COMISSÃO ESPECIAL DE LICITAÇÃO – BRT PALMAS SUL

**5º CADERNO DE PERGUNTAS E RESPOSTAS
- RDC ELETRÔNICO Nº 001/2015 -**

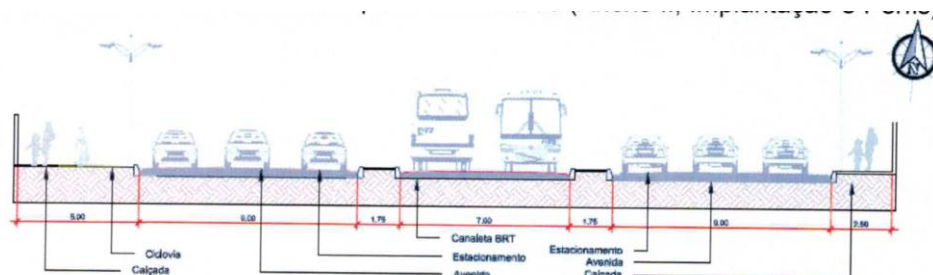
No entanto, o Termo de Referência (Anexo I do Edital) em sua 3ª Retificação, mantém os quantitativos da 2ª Retificação, conforme transcrição abaixo referente ao Trecho 03:

“Abertura de Via: 3.774,00 m – entre as estacas 116+19,00 e 219+16,94, e entre as estacas 289+4,94 e 353+4,45

Revitalização de vias: 1.388,00 m – entre as estacas 219+16,94 e 289+4,94”

Resposta 177:

PEDIDO DE ESCLARECIMENTO 188

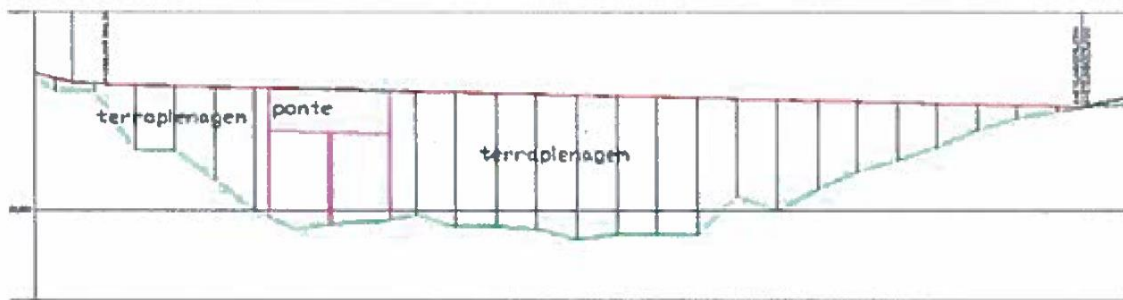
CÓRREGO MACHADO. A ponte proposta nos termos de referência tem um comprimento total de 60 metros. Estudando o perfil topográfico neste córrego vemos que a largura do mesmo é superior a 60 metros. Gostaríamos de confirmar ou esclarecer que a estrutura será implantada no ponto mais centrado e baixo para recolher todas as águas para baixo do córrego, sendo necessário fazer a terraplanagem do restante, reduzindo a seção existente para a passagem da água do córrego neste ponto a 60 metros.

Também gostaríamos de confirmar a altura mínima livre que deveria ficar embaixo do viaduto, entre este e o nível da água. Nesta proposta na seguinte imagem estamos deixando 5 metros livres. Solicitamos nos confirmem a altura livre e o gabarito da estrutura e o comprimento da ponte em 60 metros.

Resposta 188:

Tem outra alternativa que será menos impactante, poderíamos implantar uma bateria de tubos de concreto armado ou uma galeria retangular, não precisando subir tanto o greide da rua neste trecho.

PEDIDO DE ESCLARECIMENTO 190

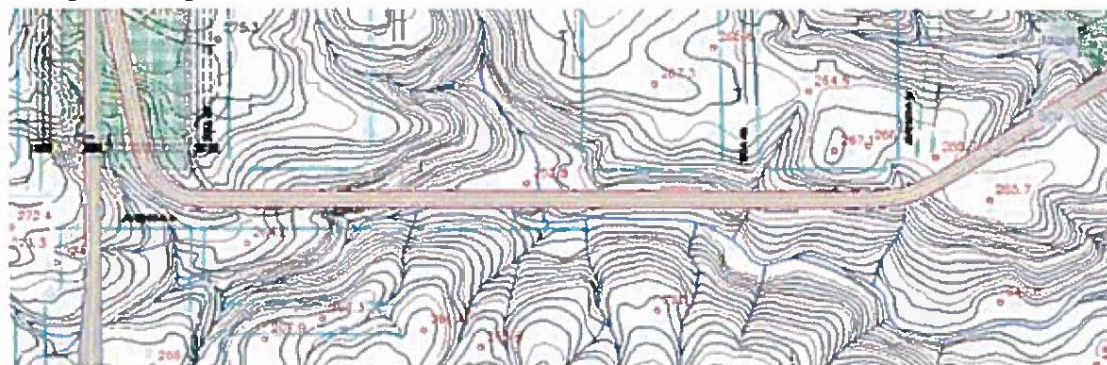
TRECHO 5 TERMINAL TAQUARALTO. Estudando a topografia vemos que a implantação desta nova via está feita no próprio leito da quebrada existente. Na situação atual seria preciso canalizar mediante uma galeria todo o córrego neste comprimento que vai paralela à via. Outra solução seria o deslocamento da via mais para o norte ficando o mais próximo possível das casas existentes.

Neste mesmo trecho, mais na frente nos termos de referência falam de a construção de uma ponte no ponto indicado na seguinte imagem. Confirmar se é mesmo assim: precisamos subir o greide da rua fazendo a via mais alta que as parcelas atuais. Que gabarito deveríamos deixar 5,00 metros?

Resposta 190:
